**伊方発電所 1 号炉及び 2 号炉の  
廃止措置計画変更等に係る申請の概要について**

**(審査会合における指摘事項の回答)**

令和 4 年 8 月 3 0 日  
四国電力株式会社

# 審査会合における指摘事項の回答(No. 7)(1/3)

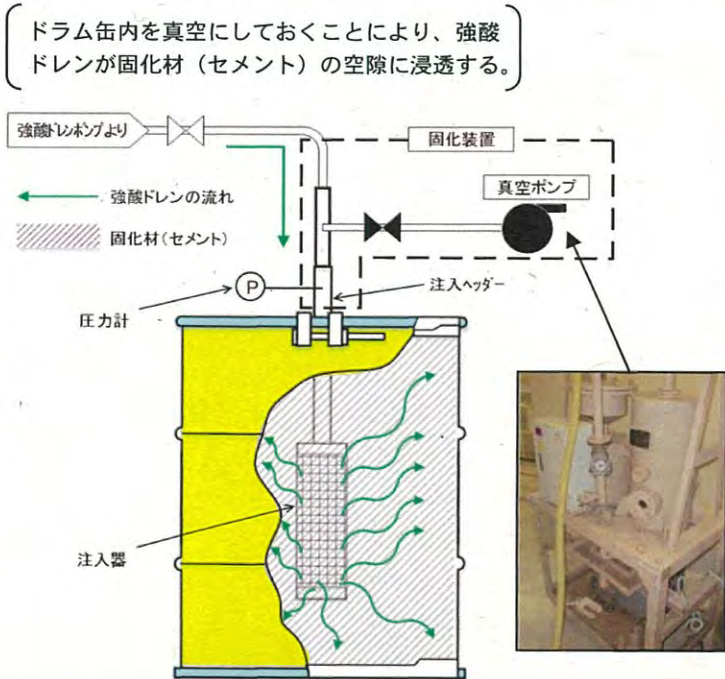
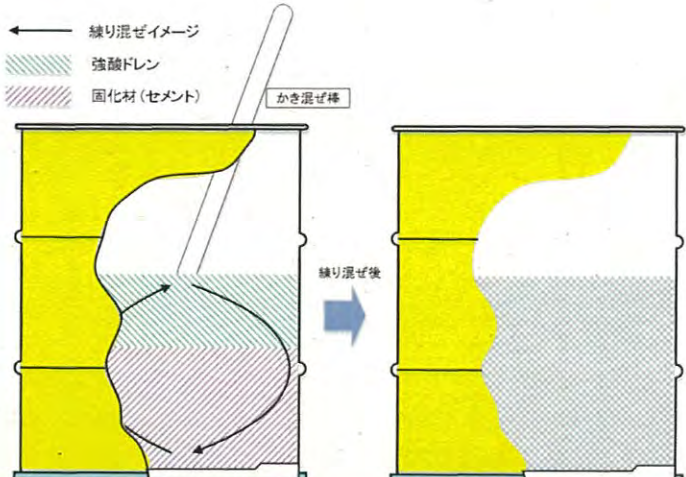
強酸ドレン処理方法変更について、固化装置の範囲、変更前後のドラム缶での固形化方法、設備によるハード対応から運用によるソフト対応への変更箇所を図等を用いて明確化すること。そのうえで放射線障害防止等の観点で実用炉規則90条の要求事項への適合性を説明すること。

○1号炉強酸ドレンポンプ廃止に伴う強酸ドレンの処理について、変更前後の処理方法を以下に示す。

工程	変更前	変更後	備考
①強酸ドレンタンクに貯蔵	<ul style="list-style-type: none"> <li>中和処理された廃液について、放射化学室(1号炉及び2号炉共用)のシンクに流して強酸ドレンタンクに貯蔵。</li> </ul> <p style="text-align: right;">【設備対応】</p>	<ul style="list-style-type: none"> <li>同左</li> </ul>	強酸ドレンの貯蔵方法に変更なし。
②強酸ドレンの移送	<ul style="list-style-type: none"> <li>強酸ドレンタンクから強酸ドレンポンプを使用してドラム詰室の固化装置まで移送。</li> </ul> <div style="display: flex; justify-content: space-between; align-items: center;"> <div style="border: 1px solid black; padding: 2px;">強酸ドレンタンク</div> <div style="border: 1px solid black; padding: 2px;">【設備対応】</div> </div>  <div style="display: flex; justify-content: space-between; align-items: center;"> <div style="border: 1px solid black; padding: 2px;">強酸ドレンポンプ</div> </div>	<ul style="list-style-type: none"> <li>強酸ドレンタンクより強酸ドレンの抜き取りを行う。(耐薬品性の運搬用密閉容器で受ける)</li> <li>人の手により耐薬品性の運搬用密閉容器をドラム詰室等まで運搬する。</li> </ul> <div style="display: flex; justify-content: space-between; align-items: center;"> <div style="border: 1px solid black; padding: 2px;">【運用対応】</div> </div>  <div style="display: flex; justify-content: space-between; align-items: center;"> <div style="border: 1px solid black; padding: 2px;">運搬用密閉容器</div> </div>	技術基準規則39条と変更後の運搬経路上の対応との適合性は回答(No.8)に示す。

# 審査会合における指摘事項の回答(No. 8)(1/2)

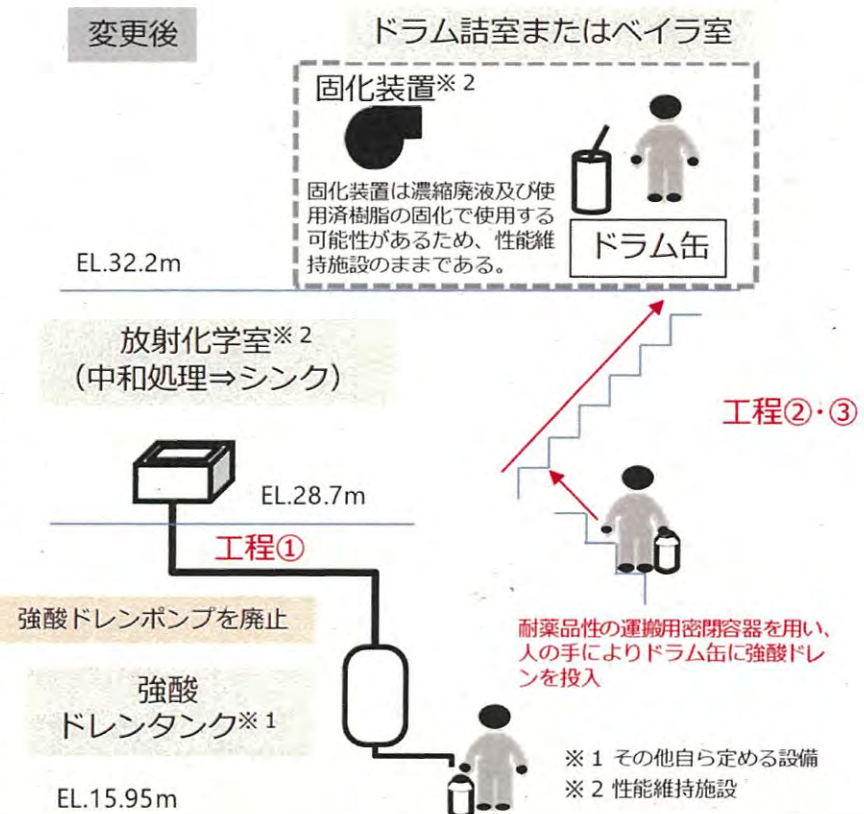
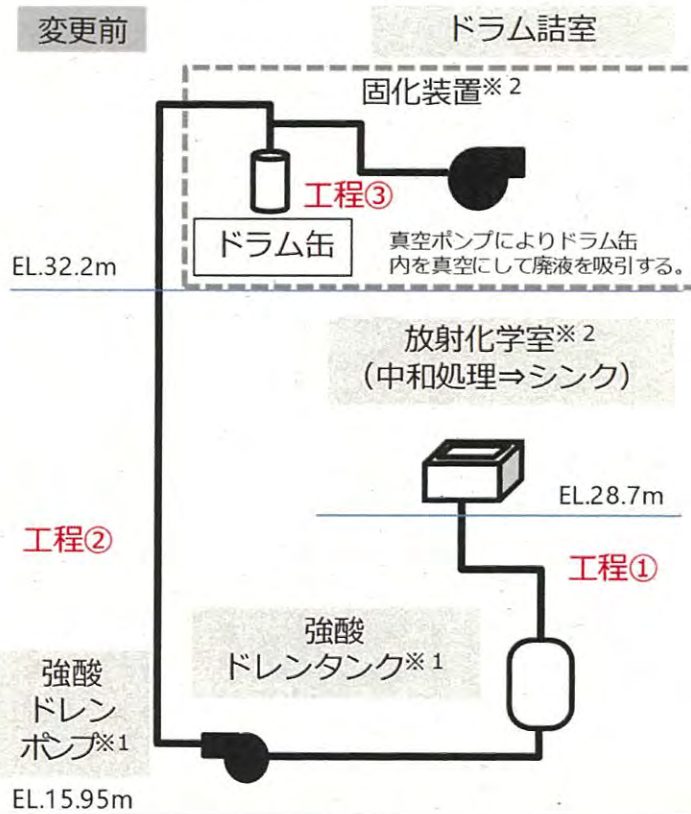
強酸ドレンの移送方法がポンプ・配管によるハード対応から容器を用いた人力での運搬に変更となることから、運搬経路上の対策として、床面の目皿や堰などの構造で担保する範囲と運用で担保する範囲を整理したうえで、技術基準39条の廃棄物処理施設の要求事項への適合性を説明すること。

○強酸ドレンの処理方法については、以下のとおり移送方法(工程②)がポンプ・配管によるハード対応から容器を用いた人力での運搬に変更となる。

- 強酸ドレンの移送方法変更後の対策と実用発電用原子炉及びその附属施設の技術基準に関する規則(技術基準規則)等の要求との適合性を下表のとおり確認した。(運搬経路図および現場写真は資料1-2に示す。)
- 強酸ドレンの運搬経路上の対応としては、密閉容器を用いて漏えい防止対策を図る等の運用対策とともに、万一漏えいした場合の漏えい水位はごく僅かであり床面の傾斜により目皿に導かれる構造である等の設備対策を図ることにより、技術基準規則第39条の要求事項に適合する。

図 管理区域の給排気系概略イメージ図

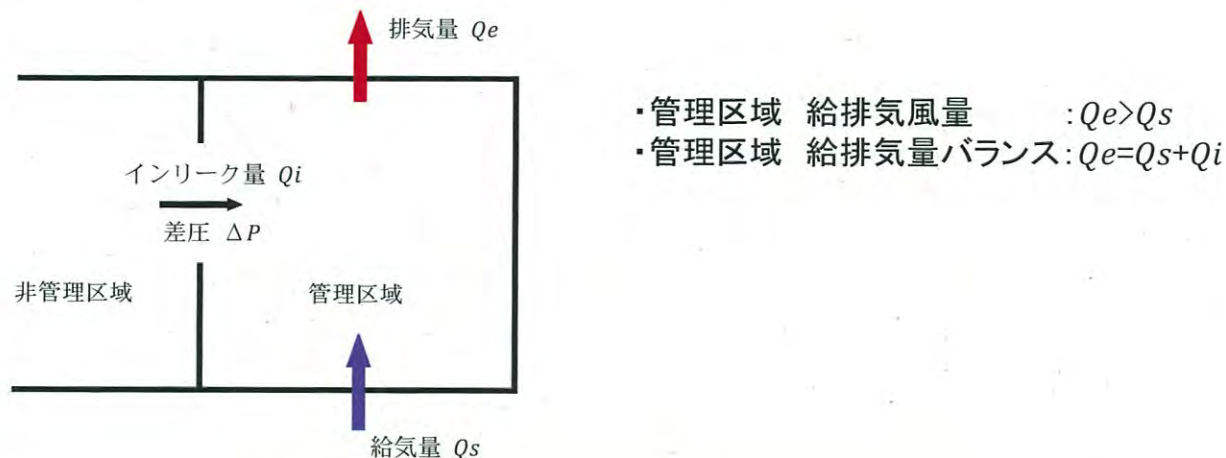
原子炉補助建家排気ファンの運用について、排気風量が給気風量の約10%増のため負圧維持が可能との説明であるが、給気風量・排気風量と負圧の関係性について妥当性を説明すること。

○原子炉補助建家の管理区域は補助建家給排気ファンによって換気され、給気風量よりも排気風量を多く流すことで負圧維持を行う。管理区域の給排気系概略イメージは、下図のとおりであり、管理区域負圧度は管理区域と非管理区域との差圧( $\Delta P$ )となり下式で示すことができ、管理区域内の負圧は維持される。

○補助建家給排気ファンの運転台数を2台から1台にして給排気風量が半分となる想定をしても、負圧度は1/4程度になるものの管理区域内の負圧は維持される。
